Mission régionale d'autorité environnementale
NORMANDIE

Avis délibéré

**Renouvellement de l'autorisation d'exploitation et extension
de la carrière située au lieu-dit Le Tertre à la Héberde sur la
commune de Barenton (50)**

N° MRAe 2025-6104

Figure 3 : périmètres d'étude et des parcelles complémentaires (p. 492 – EI)

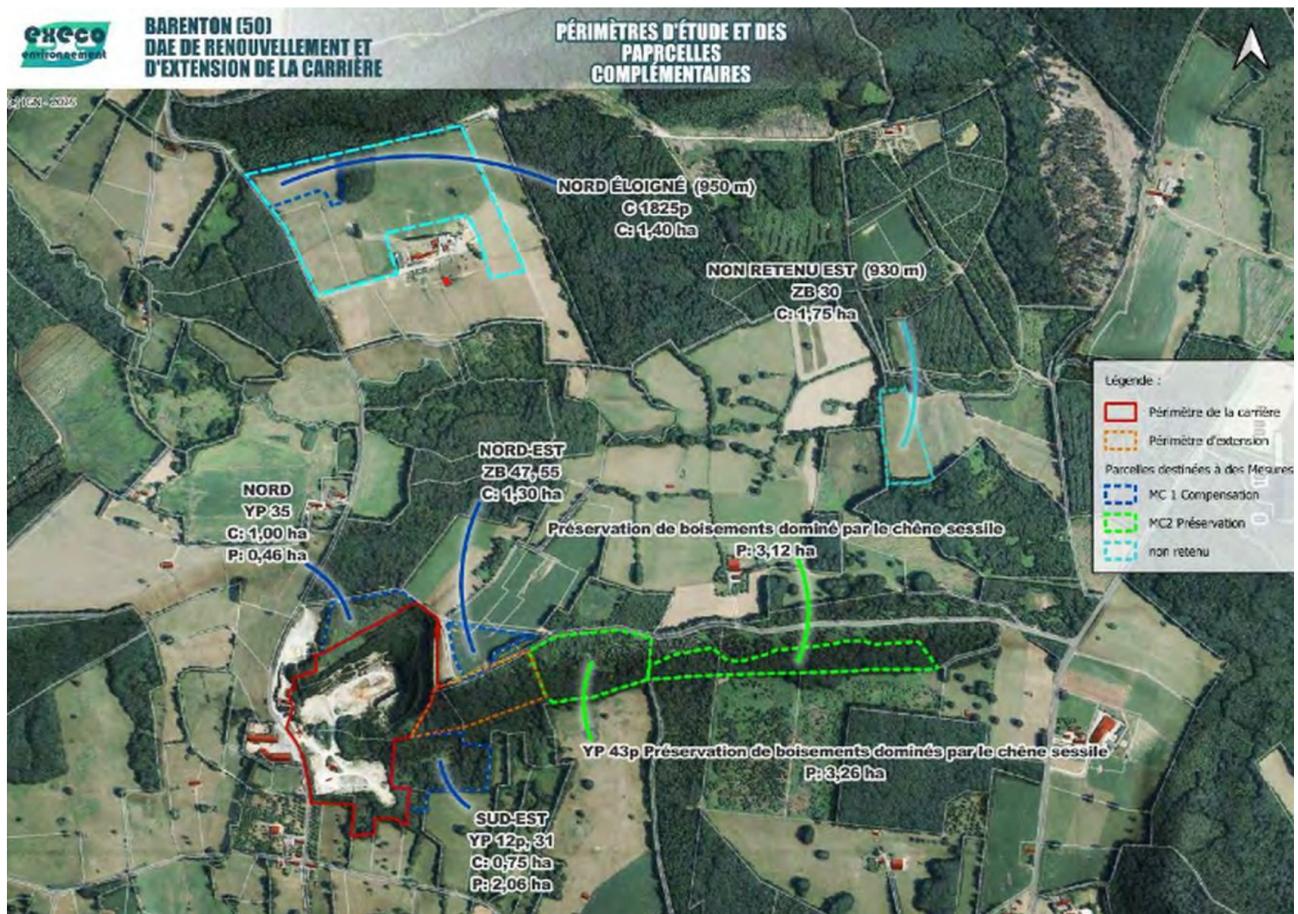
L'étude d'impact présente une partie de la parcelle la plus éloignée au nord du projet (C1825p) comme « non retenue pour le projet de boisement compensatoire » étant donné la présence de prairies humides (figure 3). Pourtant, une grande partie de cette parcelle fait l'objet d'opérations de boisement relevant d'autres maîtres d'ouvrage. Le dossier nécessiterait d'être clarifié sur ce point, au regard de ces autres projets de boisement, et d'en évaluer les impacts au titre des effets cumulés sur la biodiversité, notamment en termes de préservation des fonctionnalités écologiques. Une analyse globale des impacts et des mesures proposées pour l'ensemble du projet aurait permis de mieux appréhender les dynamiques écologiques du territoire, essentielles pour garantir l'efficacité des mesures de compensation proposées.

L'autorité environnementale recommande d'évaluer les incidences sur l'environnement de l'ensemble des opérations liées au projet, y compris les boisements compensatoires et le cas échéant au titre des effets cumulés avec d'autres opérations de boisement dans le secteur du projet, et d'appliquer la démarche éviter-reduire-compenser en conséquence.

Figure 4 : Circuit des eaux prévisionnel (p. 115 – EI)

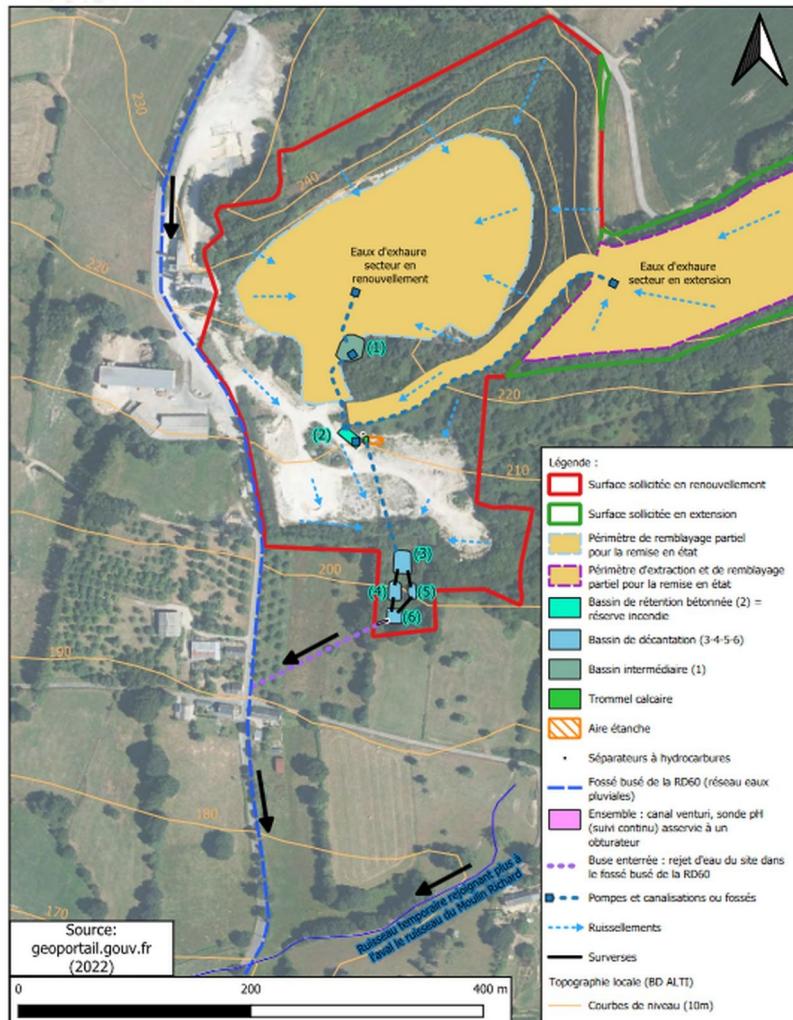
Les eaux d'exhaure et de ruissellement collectées par la carrière sont rejetées, après décantation, vers le réseau des eaux pluviales via le fossé busé de la RD 60 qui rejoint ensuite le cours d'eau de la Poterie (affluent du ruisseau du Moulin Richard). Selon le dossier, le débit de sortie maximal sera limité à 50 m³/h. L'affirmation selon laquelle « *le projet présente donc une neutralité hydraulique pour une pluie de retour inférieure à 30 ans* » (p. 129 – EI) nécessite d'être davantage justifiée. L'annexe 10 présente les calculs de dimensionnement des bassins de décantation permettant de limiter le débit des eaux rejetées pour une pluie de retour de 50 ans en prenant en compte un coefficient de ruissellement pour l'ensemble du terrain à nu. Néanmoins, l'étude d'impact ne fournit pas d'estimation du débit du bassin versant intercepté par le projet d'extension de la carrière (volume d'eau qui s'écoule naturellement en une heure avant l'aménagement), afin de confirmer que le débit d'eau sortant de la carrière sera moins important que le débit naturel avant l'aménagement.

D'un point de vue qualitatif, la mise en place des bassins de décantation et d'un trommel calcaire¹² visant une régulation du pH, devrait, selon le dossier, permettre de respecter les normes de rejet. Les mesures de surveillance prévoient un suivi du pH en enregistrement automatique et des analyses trimestrielles pour la température, la demande chimique en oxygène (DCO), les matières en suspension et les hydrocarbures totaux. Pour l'autorité environnementale, comme précédemment recommandé, les mesures de suivi devraient également concerner les métaux lourds dans le contexte du stockage de déchets inertes et étant donné le caractère acide des eaux ruisselées.

L'autorité environnementale recommande de justifier la neutralité hydraulique du projet d'extension pour une pluie de retour inférieure à 30 ans, notamment en évaluant le débit des eaux rejetées au réseau des eaux pluviales avant et après la mise en œuvre de l'extension.

Figure 5 : Coupes de l'état final réaménagé suivant les axes ouest – est et sud – nord (p. 300 – EI)

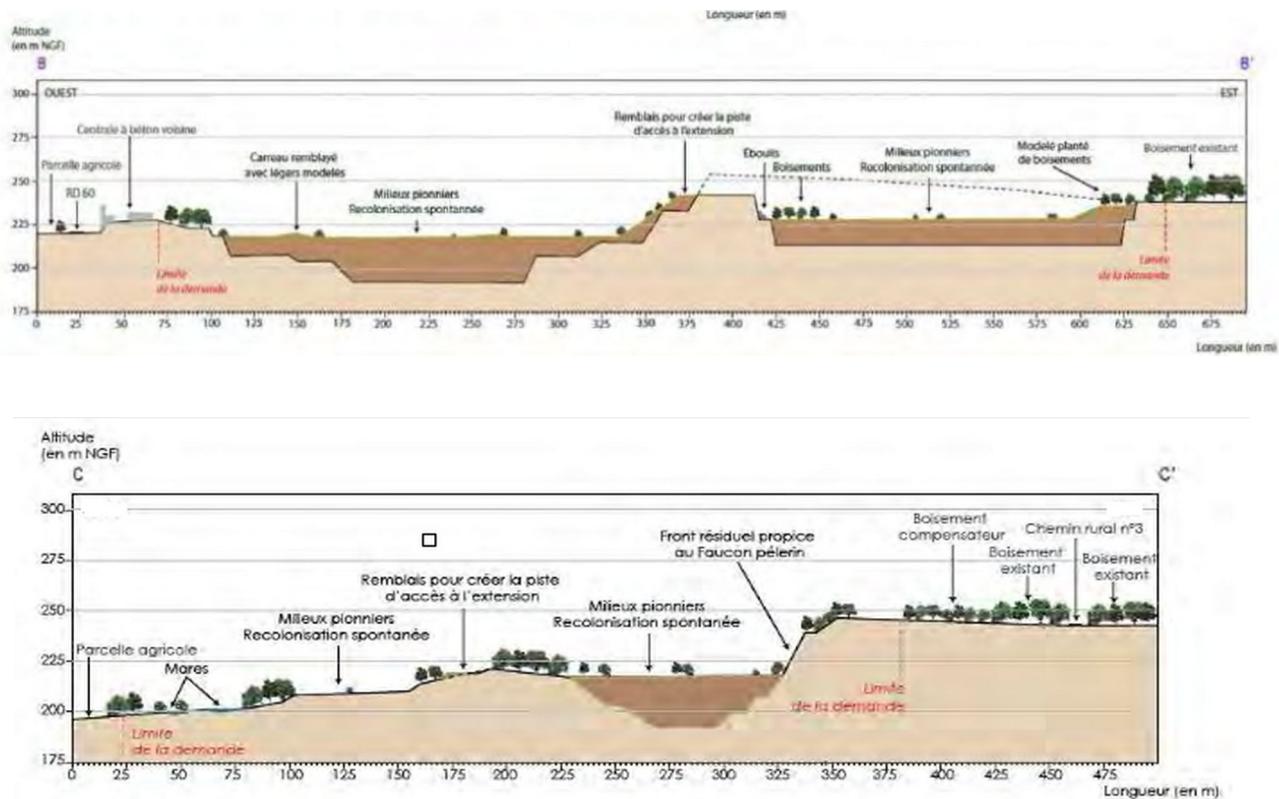
Les niveaux d'enjeu liés aux habitats sont qualifiés de « moyens » sur la carrière (bassins au sud de la carrière, boisements et haies en lisière) et son extension (boisements matures de chênes sessiles, de hêtres et de châtaigniers, boisement jeune de bouleaux verruqueux et fourrés à fougère-aigle). Le risque de propagation des espèces invasives (*Buddleja davidii*, *Prunus laurocerasus*) est souligné pour la carrière actuelle. En outre, le site d'extension a un fort potentiel pour la faune forestière (oiseaux nicheurs, chiroptères, coléoptères saproxyliques), notamment du fait de la présence de bois morts et d'arbres à cavités, favorables aux espèces dépendantes des milieux sénescents (pics, coléoptères, Salamandre tachetée...). Pour l'autorité environnementale, les enjeux liés aux fronts de taille mériteraient d'être précisés notamment en raison de la présence d'espèces inféodées aux milieux rocheux (espèces protégées comme le faucon pèlerin ou reptiles). En outre, les impacts du projet de remblaiement par des déchets inertes sur les fronts de taille nécessitent également d'être détaillés. En effet, si le dossier (tableau p. 299 – EI) indique que 430 mètres linéaires de fronts actuels seront conservés, il serait nécessaire de préciser le métrage de fronts concernés par le remblaiement par des déchets inertes. La mesure de réduction R5 consiste à adapter la période d'intervention sur les fronts en dehors de la période de reproduction du Faucon pèlerin et de la période d'hibernation des reptiles, soit d'août à mi-octobre.

L'autorité environnementale recommande de préciser les enjeux de biodiversité liés aux fronts de taille de la carrière actuelle et de détailler les impacts sur ces enjeux du projet de remblaiement par des déchets inertes, notamment en précisant le linéaire de fronts non conservé par rapport à l'état actuel.

Figure 6 : carte de l'environnement humain (p. 161 – EI)

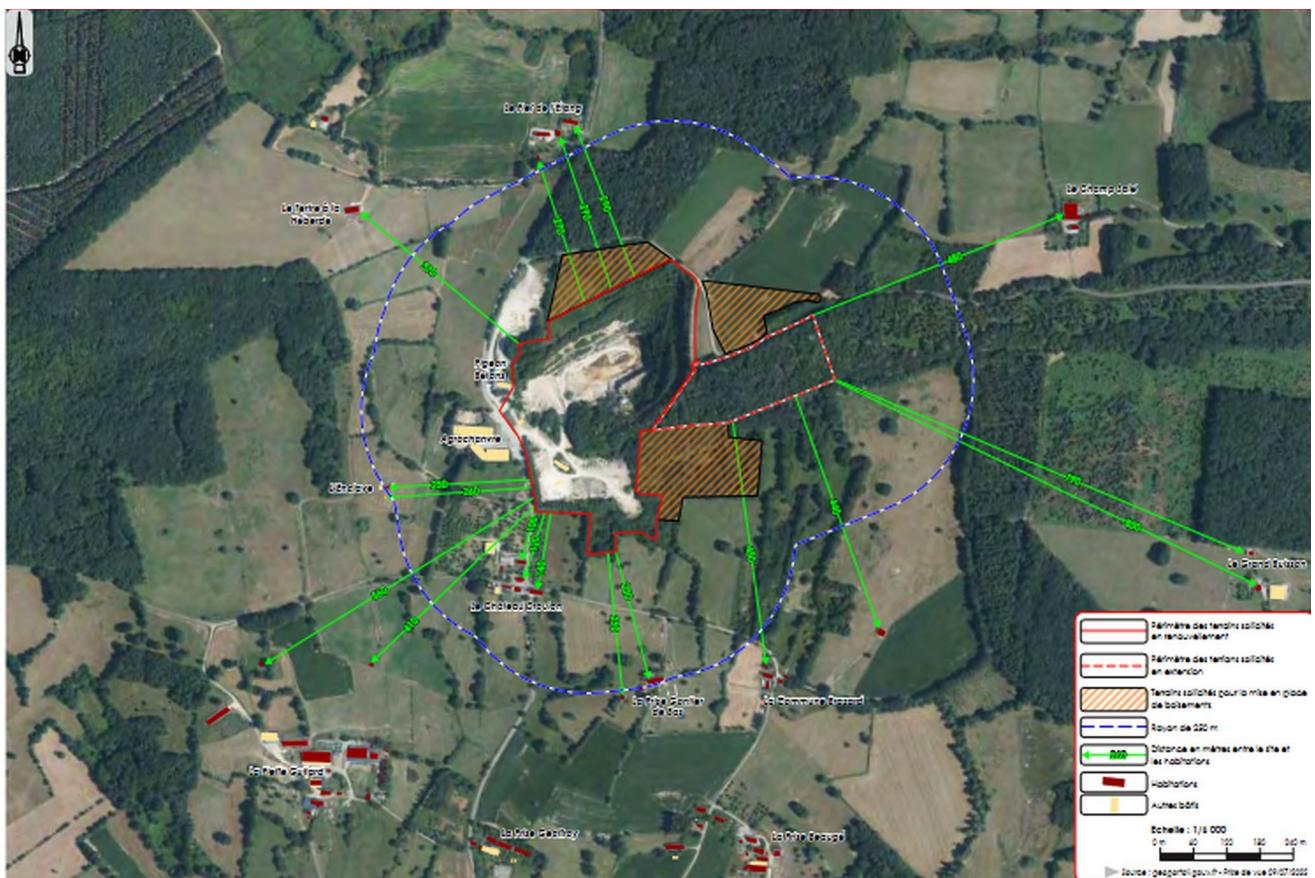
Cependant, le trafic routier des camions hors du site nécessite d'être pris en compte dans la simulation étant donné l'augmentation de la circulation des poids-lourds sur le chemin rural n° 3 et la RD 60 : multiplication par trois du trafic des poids-lourds, soit deux rotations par heure (p. 643 – EI). Ces évolutions nécessitent, pour l'autorité environnementale, d'être mieux prises en compte, notamment pour les habitations situées à proximité de ces axes de circulation.

Enfin, le dispositif de suivi qui prévoit un contrôle du respect des niveaux d'émergence tous les trois ans mériterait d'être davantage détaillé, notamment en précisant le protocole de mesure ainsi que des propositions de mesures correctrices en cas de dépassement constaté des seuils autorisés.

L'autorité environnementale recommande de prendre en compte, dans la modélisation des niveaux d'émergence acoustique et le cas échéant dans la définition des mesures de réduction, le trafic des camions hors site, notamment sur la RD 60 et le chemin rural n° 3. Elle recommande également de

détailler le dispositif de suivi du respect des émergences et de définir des mesures correctrices à mettre en œuvre en cas de dépassement des seuils autorisés, voire des valeurs limites de l'OMS.
